CRA
Centro
Regionale
Accessibilità

PORTI TURISTICI

**CHECK-LIST VALUTAZIONE SINTETICA ACCESSIBILITÀ E RILIEVO DELLE CRITICITÀ
(CALA GALERA)**

Porto "Cala Galera" – Comune di Monte Argentario - Grosseto

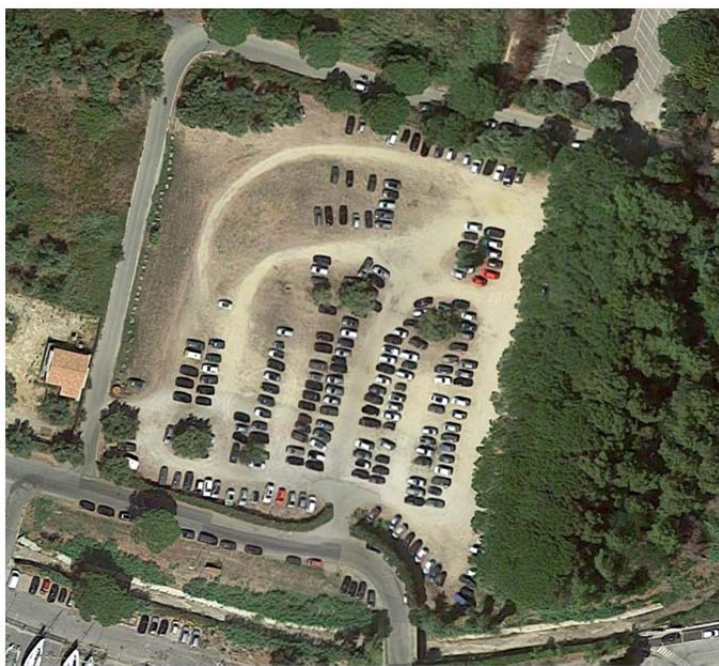
Il parcheggio pubblico esterno è stagionale e su un piazzale sterrato difficilmente utilizzabile da una persona su sedia a ruote.

Gli stalli di sosta per disabili non sono segnalati né con segnaletica orizzontale né con segnaletica verticale. Il loro numero e posizione non è rilevabile.

Immagine dell'area esterna del blocco bagni del molo frangiflutto (zona sud del porto). L'area prospiciente la porta di accesso ai bagni è dedicata al parcheggio auto ma sarebbe utile se fosse lasciata completamente a disposizione di un passaggio pedonale.

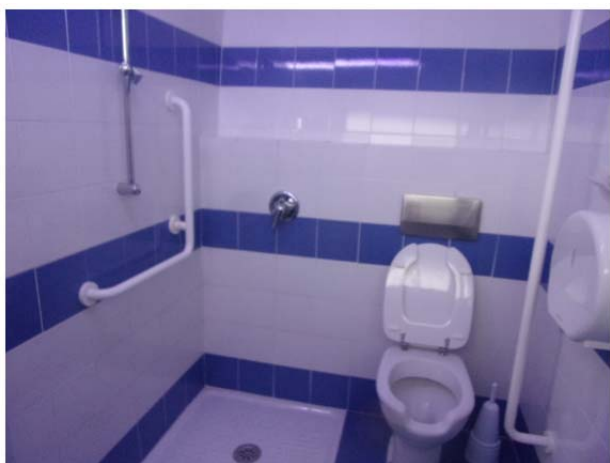
In questo blocco è presente la segnaletica verticale che indica l'ingresso dei bagni.
